BEFARING I FORBINDELSE MED OMLEGGING AV VEG PÅ GNR. 97/1 KJØNÅS NORDRE I HOL KOMMUNE.

SØKNAD OM JUSTERING AV VEI MELLOM HYTTE GNR. 97 BNR. 63 OG 65 VED GRAVARHOVDA - DAGALI, KJØNÅS NORDRE 97/1, HOL KOMMUNE.

BO 057-5-3

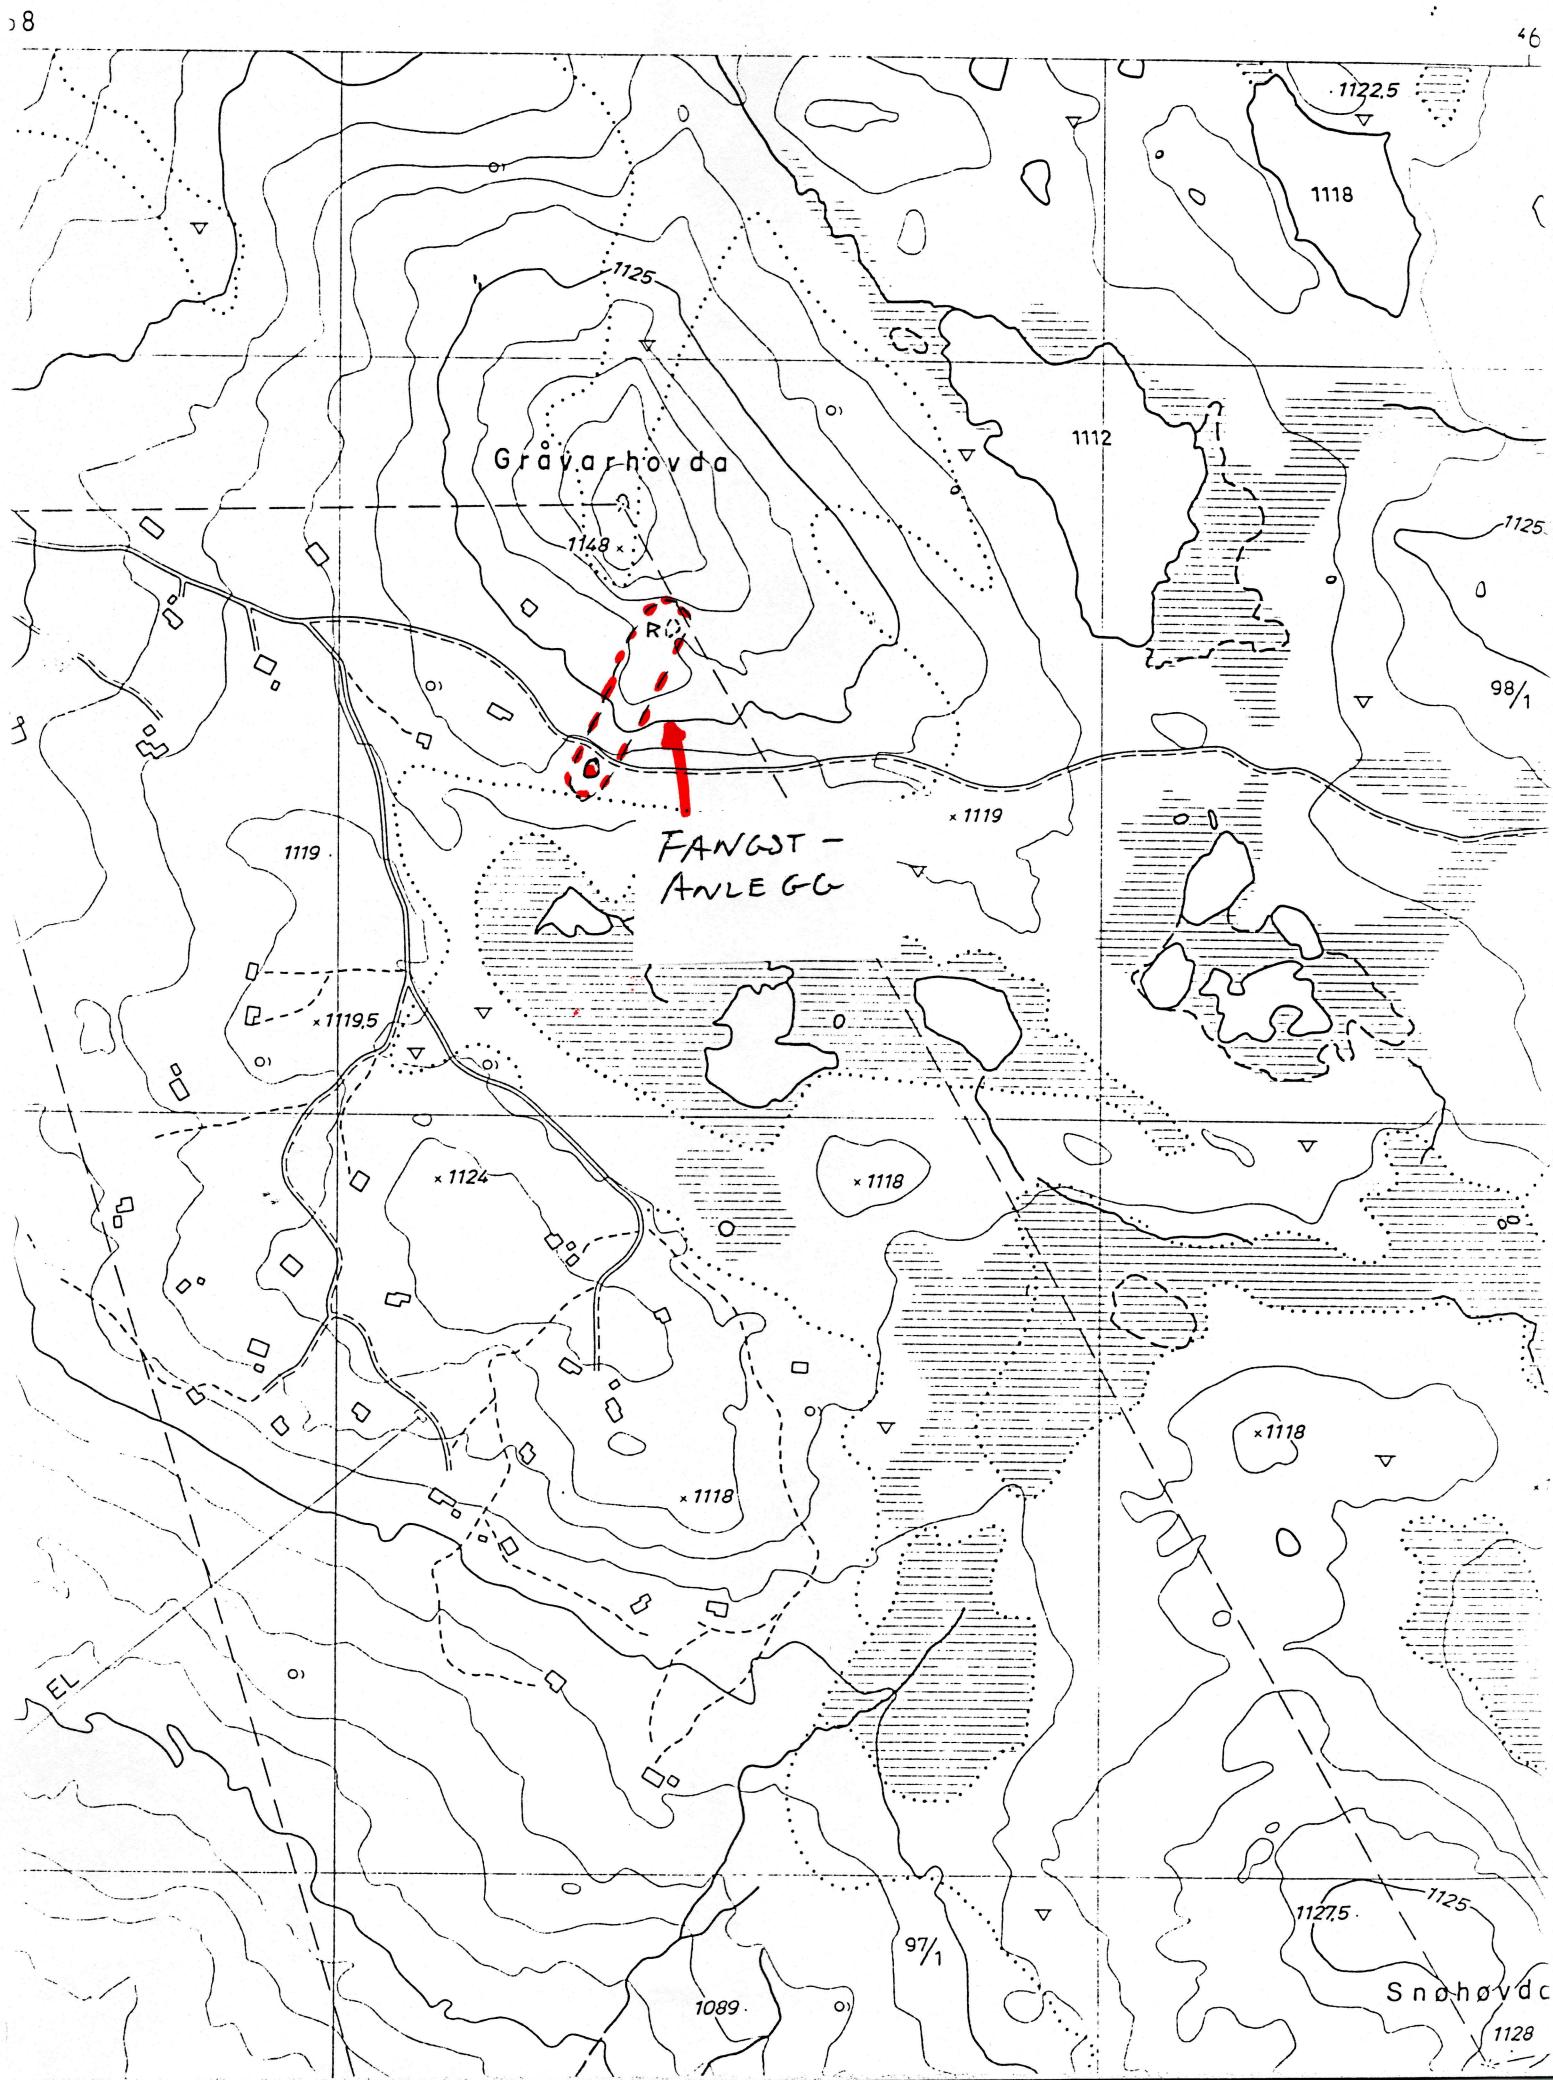
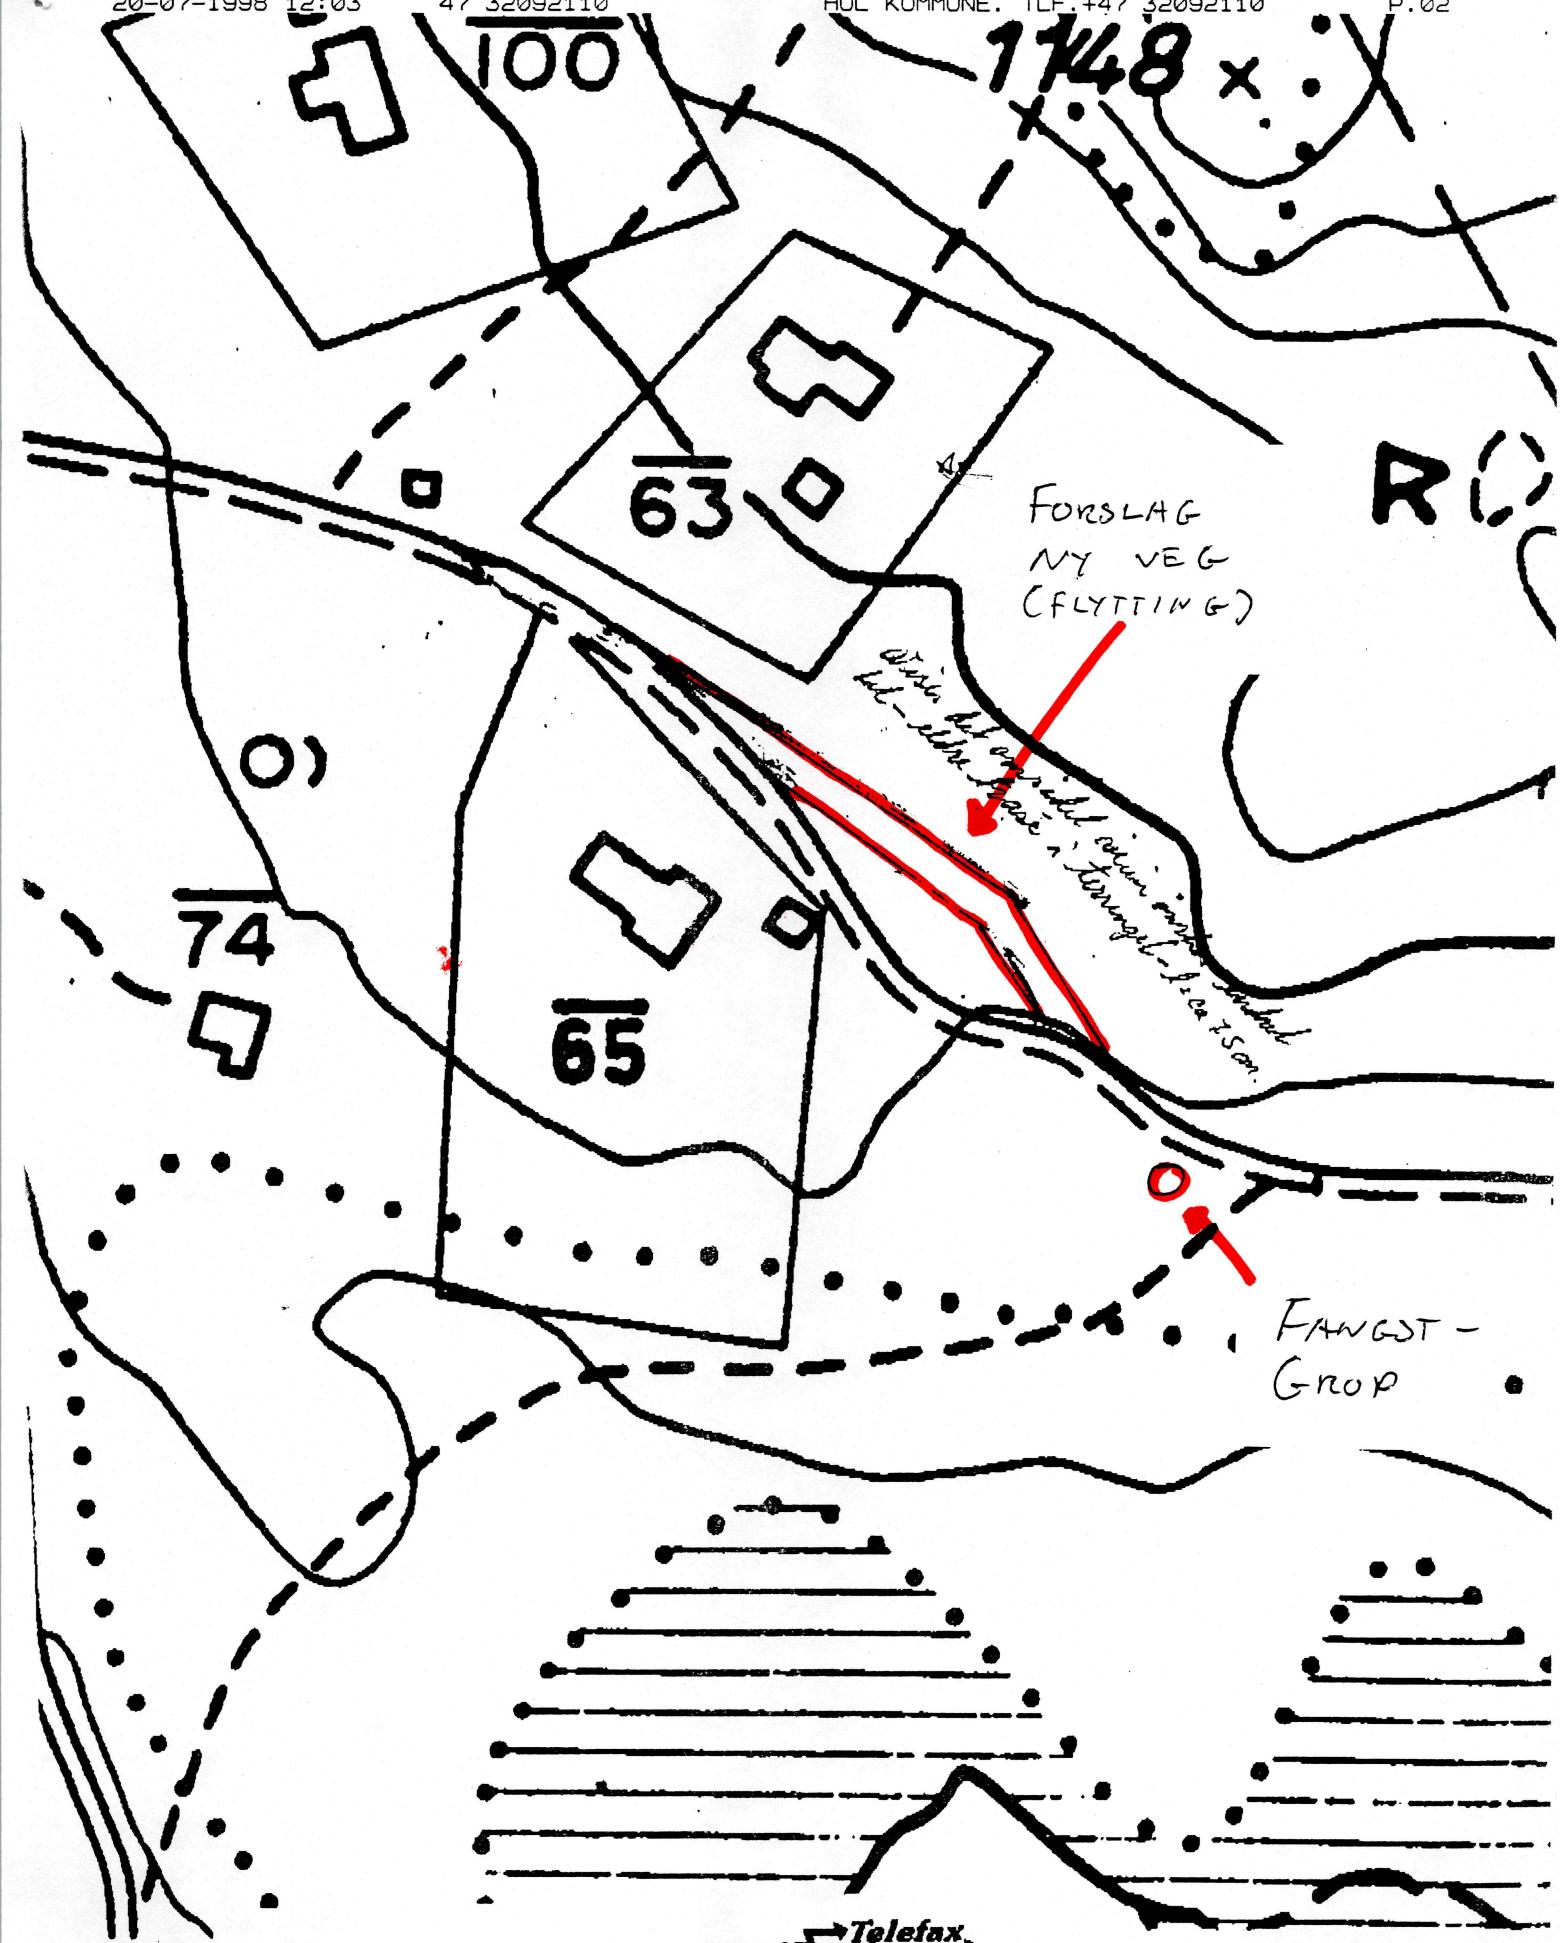
Under befaringen ble det påvist en fangstgrop som ikke er beskrevet ved den tidligere registreringen. Denne ligger rett på sydsiden av vegen syd for Gravarhovde (se vedlagt kartutsnitt). Samlet er det da tre fangstgropene som er kjent, to mellom Gravarhovde og liten topp rett syd for hovedtoppen, og en lenger ned mot myra. Dette betyr at fangstanlegget med eventuelle ledegjerder trolig har strukket seg helt fra Gravarhovde og sydover til myrområdet syd for Gravarhovda. Det ble ikke påvist klare ledegjerder mellom gropene. Det strekker seg til dels en "steinrekke" mellom de to øverste og den nederste gropen, men denne vurderer undertegnede for å være en naturlig breavsetning og ikke et gjerde bygget av mennesker.

Slik fylkeskonservator vurderer saken vil en flytting av traseen noen meter mot N og NV likevel ikke påvirke forholdet mellom vegen og fangstanlegget. Dette fordi at vegens kryssing av fangstanlegget vil bli på det samme stedet som i dag. Der i mot er det viktig at vegen ikke på noen måte utvides ved grøfting eller lignende der den passerer den ene fangstgropen som ligger i vegkanten rett sør for vegen.
